女川原子力発電所2号炉審査資料	
資料番号	02DS-2-1(改4)
提出年月日	2023年12月19日

女川原子力発電所2号炉
設置許可基準規則等への適合性について
(所内常設直流電源設備(3系統目))

2023年12月
東北電力株式会社

本資料においては、女川原子力発電所 2 号炉の所内常設直流電源設備（3 系統目）に関する「実用発電用原子炉及びその附属施設の位置、構造及び設備の基準に関する規則」への適合方針を説明する。

第 10.2-9 図 代替電源設備系統概要図 (所内常設直流電源設備 (3 系統目) による給電) (第 3 直流電源設備用 125V 代替

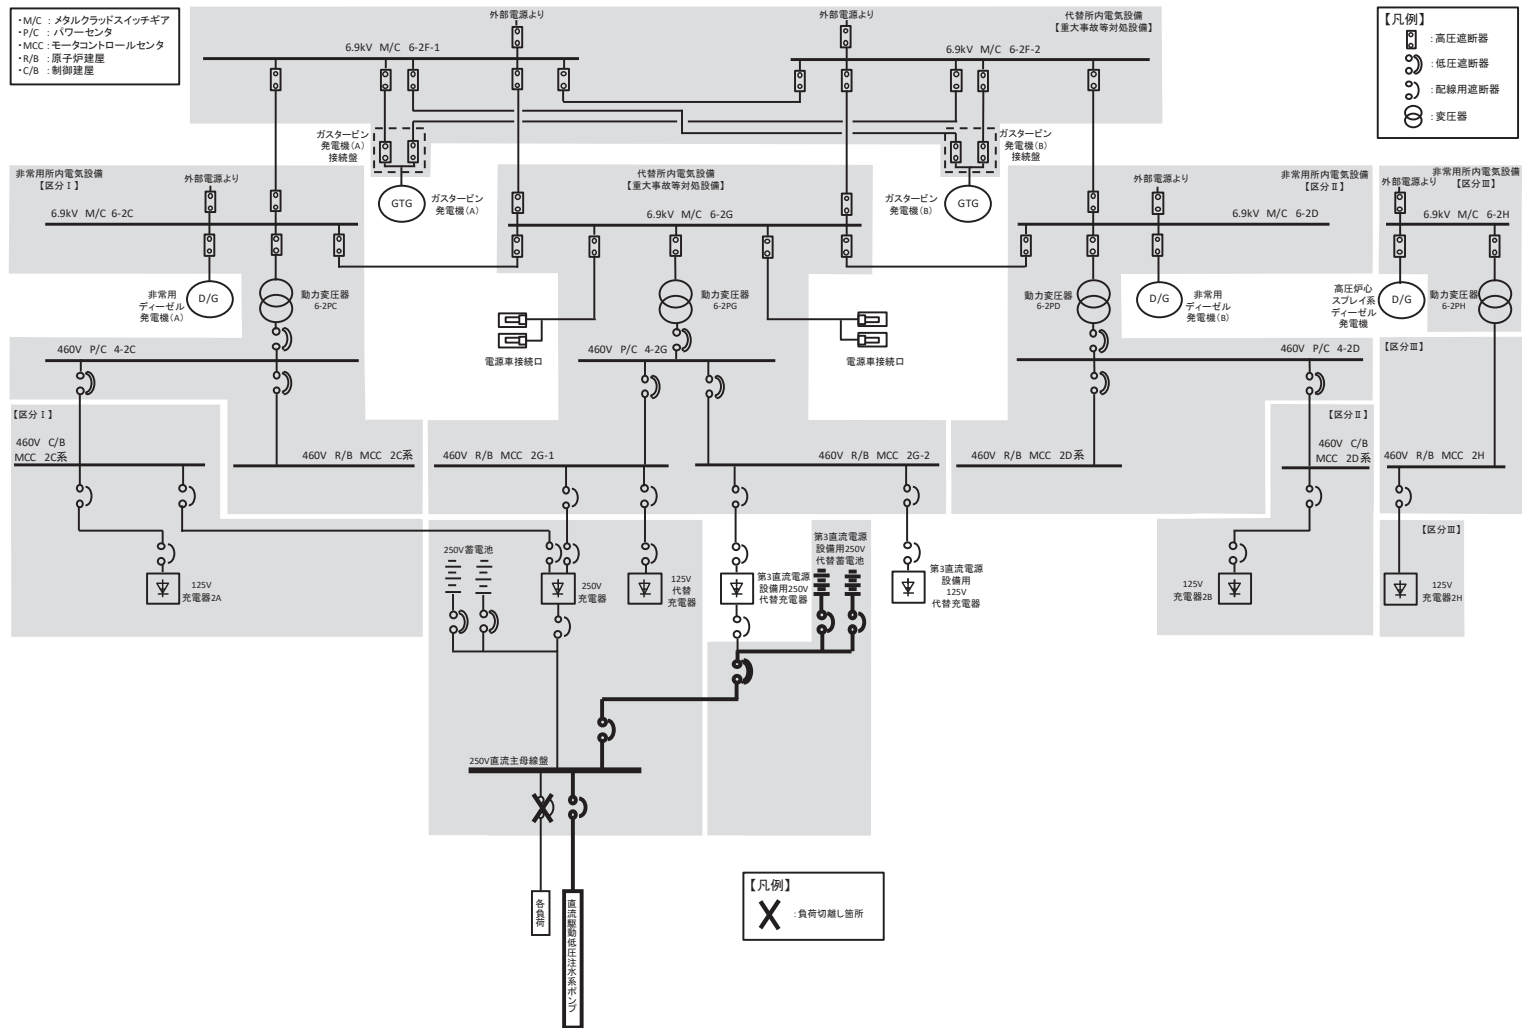
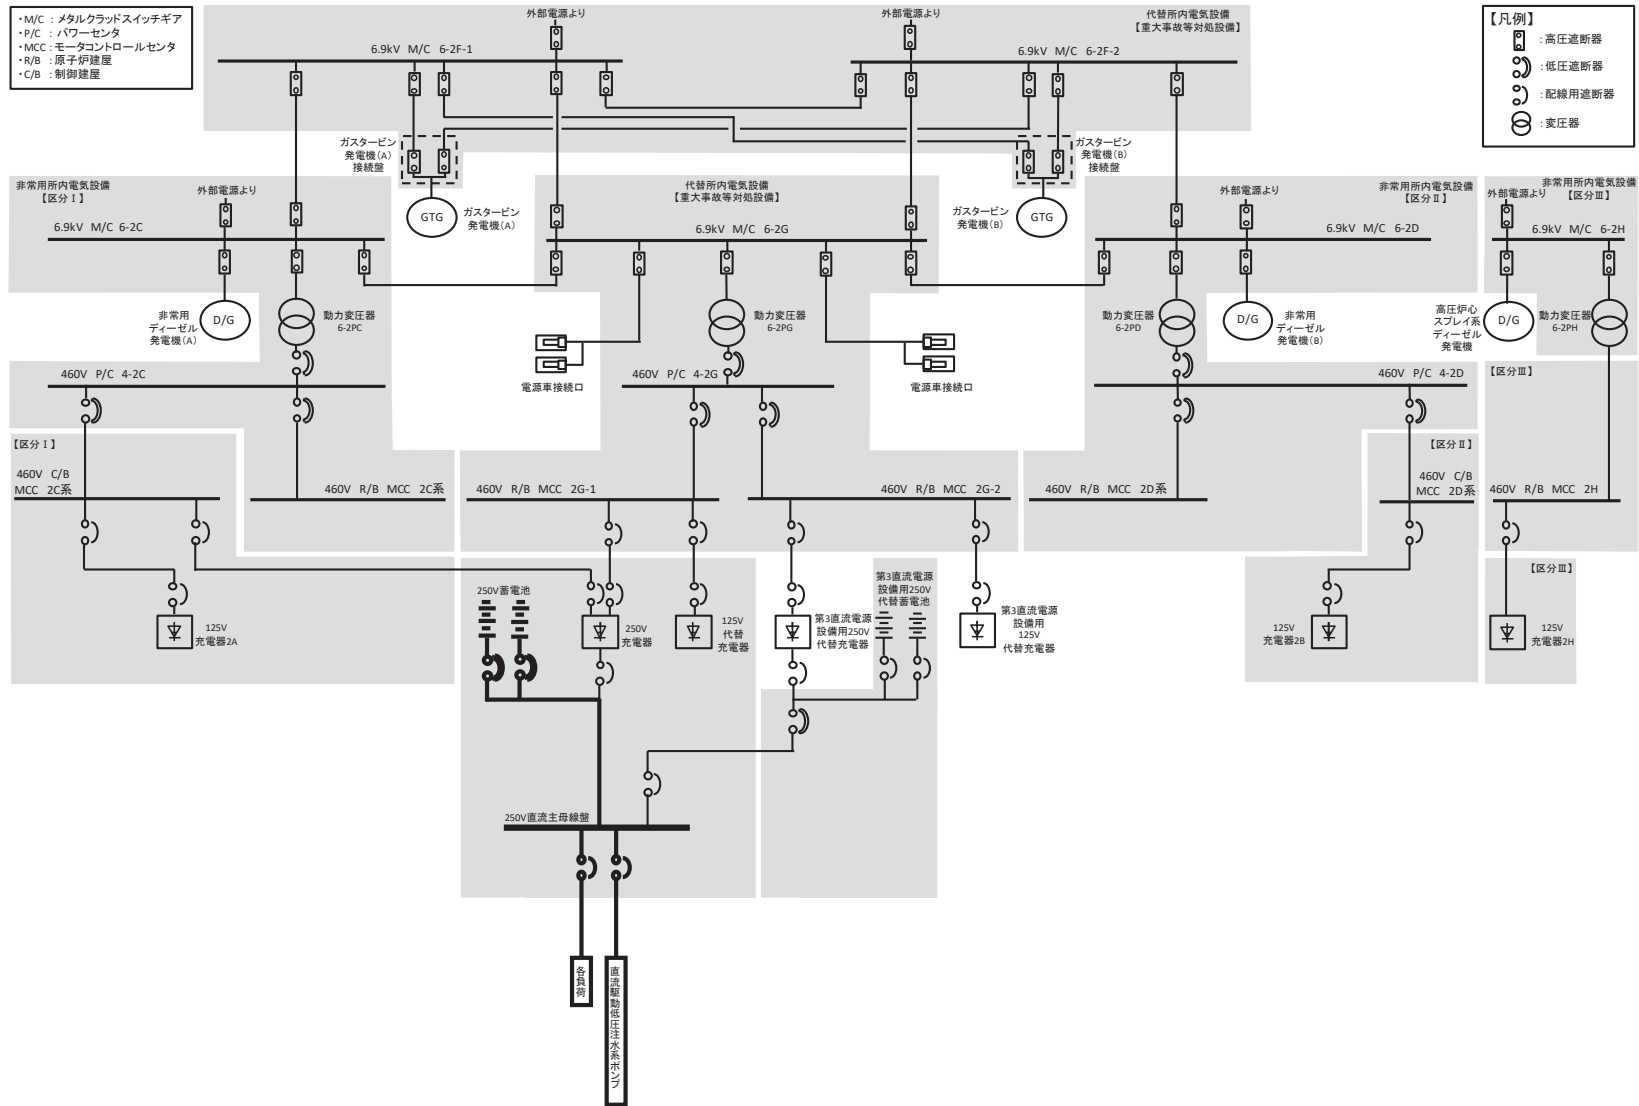
要図（代替所内電気設備による給電）」を以下のとおり変更し、「第 10.2-9 図 代替電源設備系統概要図（所内常設直流電源設備（3 系統目）による給電）（第 3 直流電源設備用 125V 代替蓄電池による給電）」、「第 10.2-10 図 代替電源設備系統概要図（所内常設直流電源設備（3 系統目）による給電）（第 3 直流電源設備用 250V 代替蓄電池による給電）」を以下のとおり追加する。
